**Review for  
“Study on Model for Bentonite Buffer Intrusion (II)”,  
by T. Kanno and Y. Iwata,  
JNC TJ8400 2003-083, February 2004**

JNC TJ8400 2003-083 「緩衝材侵入現象モデルの検討(II)」  
(2004年2月) に対するレビュー

A Review Report  
Submitted  
to  
Ishikawajima-Harima Heavy Industries Co., Ltd

January 2005

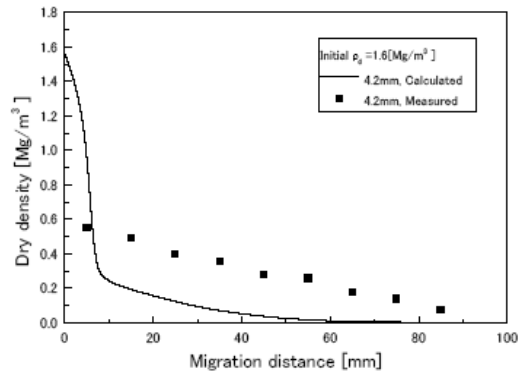
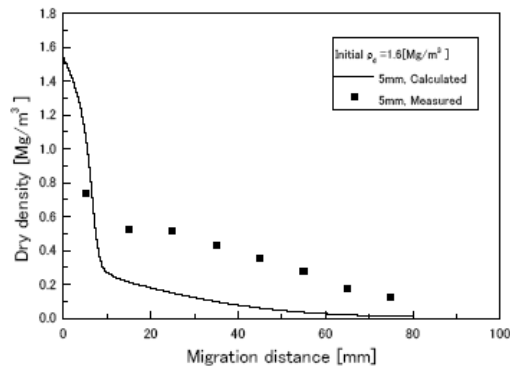
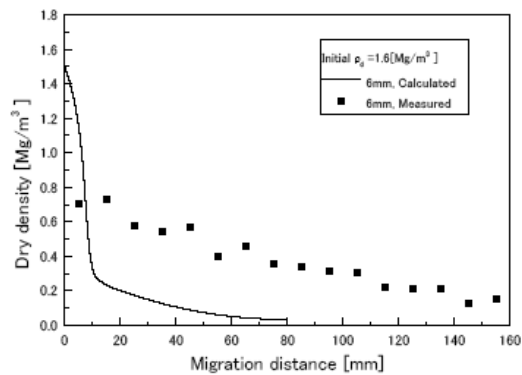
コア部、円管亀裂部の双方において、顕著な相違が観察され、固相拡散係数の評価とモデルの両面からの再検討が必要であるとの結論となった。

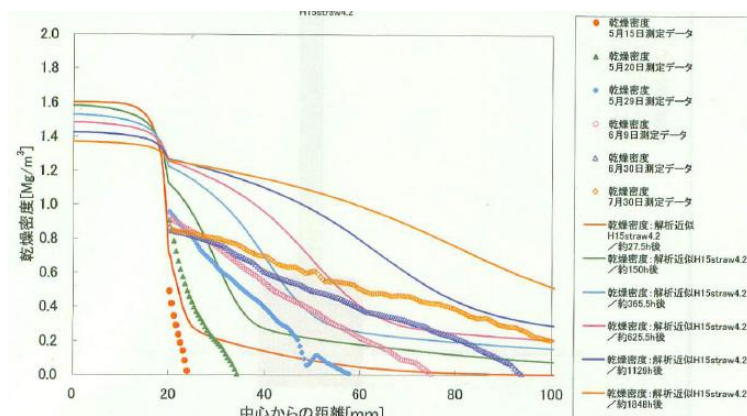
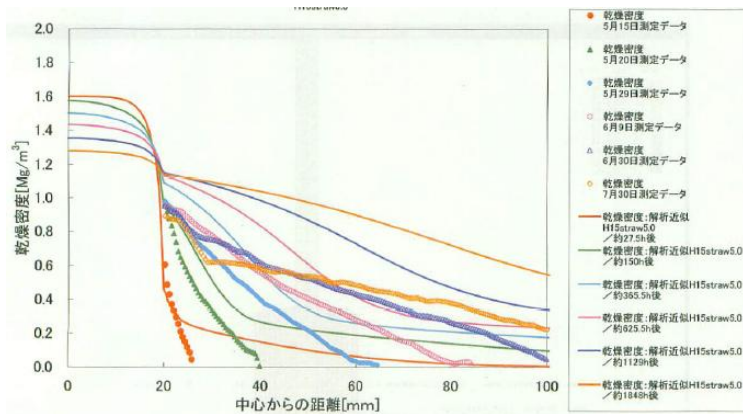
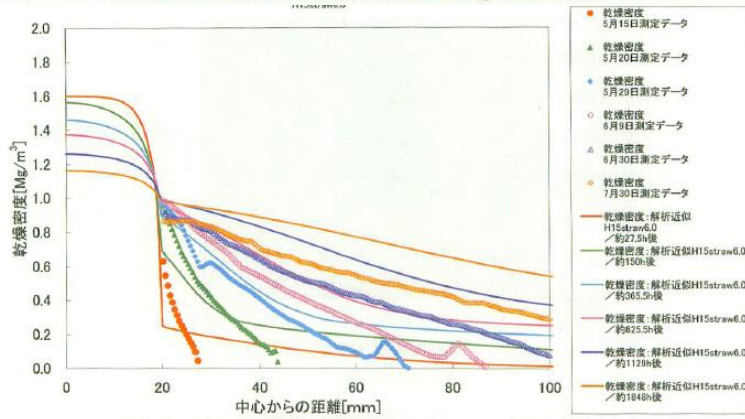
前頁の 3 つのケースと同じ条件で、新たな粘性係数評価式を用いて行った計算結果を示す。固相拡散係数が過大評価され、実測値と比べて、ベントナイトの膨潤が速いという結果が見られる。

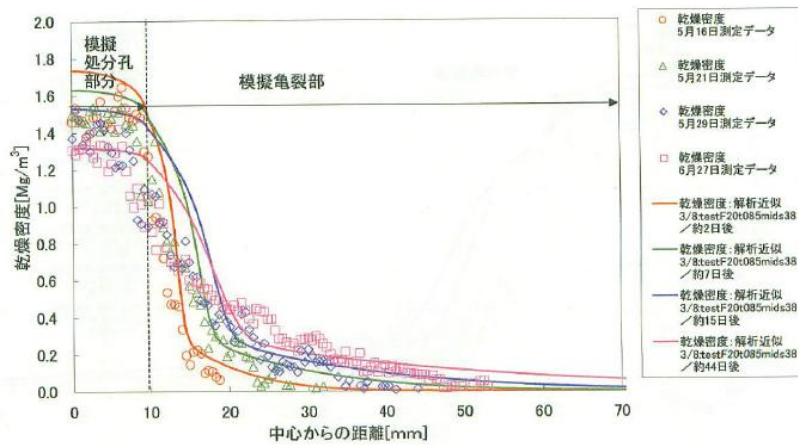
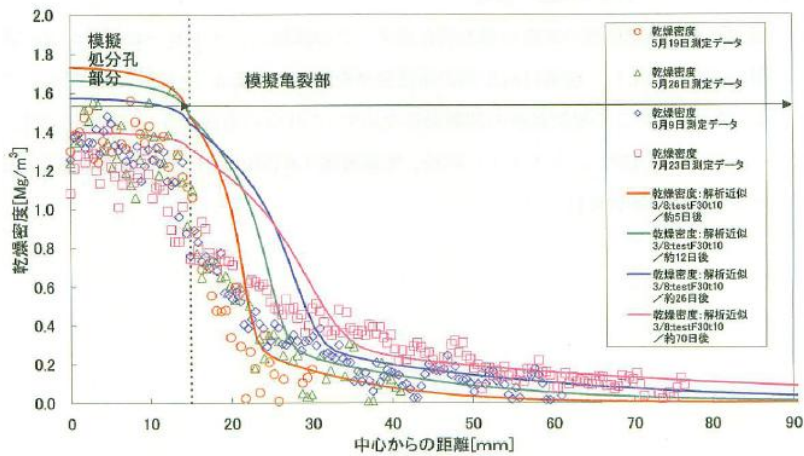
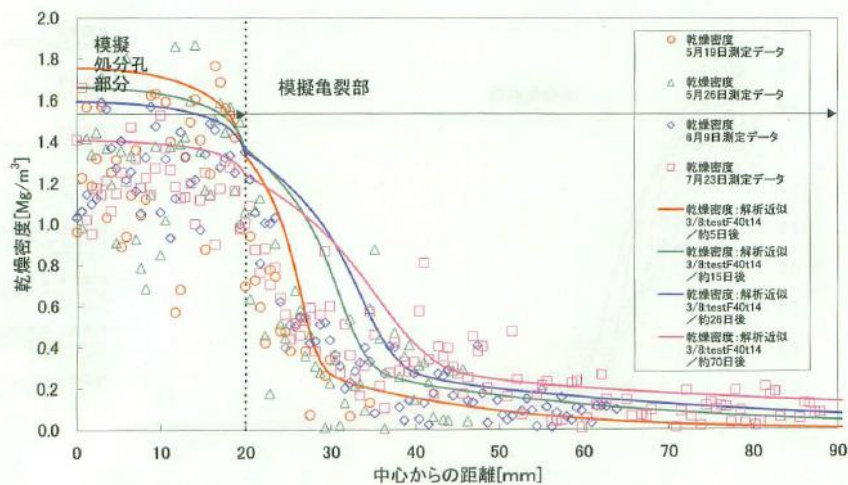
円管亀裂よりも良い一致を示しているが、コアの部分での値の差異、亀裂部での密度プロファイルの形状の差異（解析結果は上に凸、実測は下に凸）が見られる。

並行平板亀裂の場合、コア部の密度は測定の場合、計算値よりも小さい傾向が見られる。コア部はベントナイトの固相の量が多いため測定も正確あるはずなので、この部分の差異を詳細に検討する必要がある。たとえば、コアの初期の乾燥密度は  $1.6 \text{Mg/m}^3$  であるので、膨潤が進展するにつれ、コア部の乾燥密度はこの値よりも小さくなると思われるが、計算結果は 5 日後のケースで 1.7 を超える値になっている。この部分の説明が必要である。

図 1.2-9 き裂部固相拡散係数の設定値

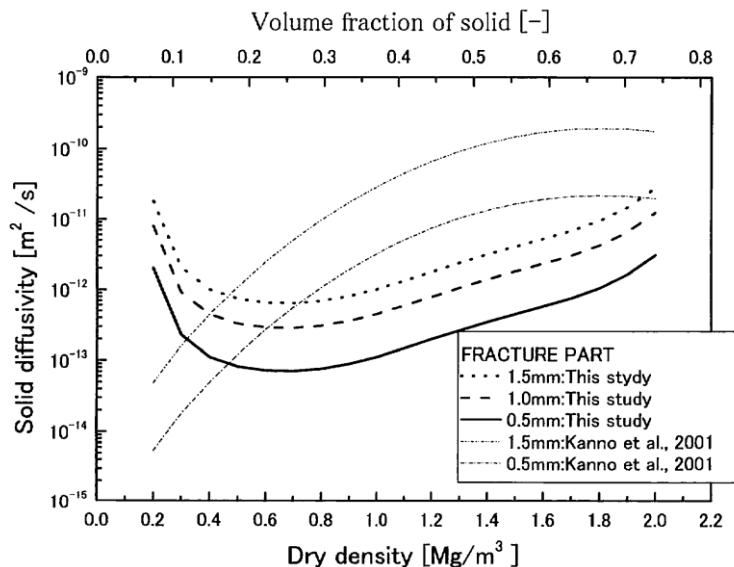
これらの再評価によって、固相拡散係数は、固相率との関係が大きく変更された。たとえば、亀裂部での拡散係数は下図に示すように、上に凸の関数から下に凸の関数に変更された。この変更が及ぼす効果は大きい。低密度領域では従前よりも2桁以上大きく見積もられている。一方高密度側では最大2桁程度小さく見積もられている。これら再評価された拡散係数で数値計算をすると、速く膨潤する低密度の領域が亀裂内の膨潤の先端に現れる一方、コアに近い部分の拡散は遅くなることが予想される。実際、数値結果においてはそのような結果が観察されている。

再評価前のパラメータの値そのものも確たる根拠に乏しい推定値であるので、どちらが正しいという結論を出すべきではない。現在観察される実測値と計算値の違いを小さくするひとつの方法は拡散係数の密度依存性をより正しく求めることである、という指摘ができる。

図 1.2-8 コア部固相拡散係数の設定値

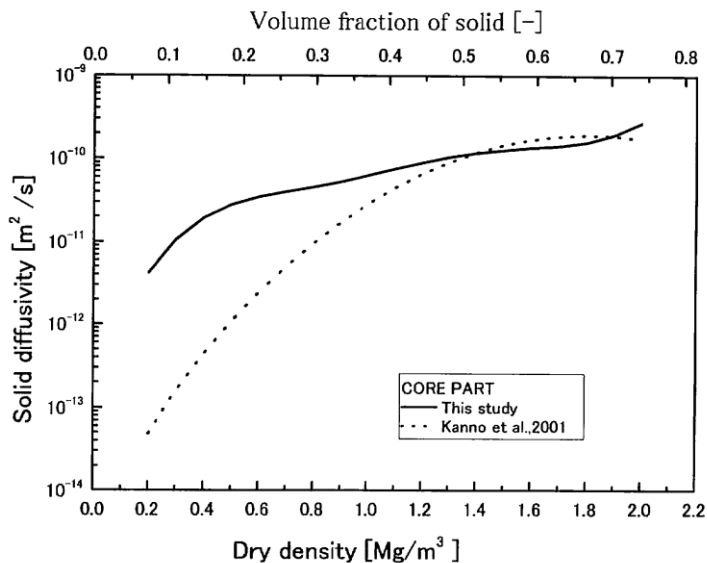
モデルに関する 2 点目は、対称性を利用した計算による誤差である。下図に示すように、コア部の拡散係数の値は再評価により、特に密度の低い部分において大きくなった。これは、コア部における拡散が深く内部に浸透することを意味する。コア部におけるベントナイト分布はすでに深部まで影響を受けている可能性がある。また、このことは、並行平板の場合に比較的一致を見るが円管の場合の一致が悪いということの一因であると推察される。
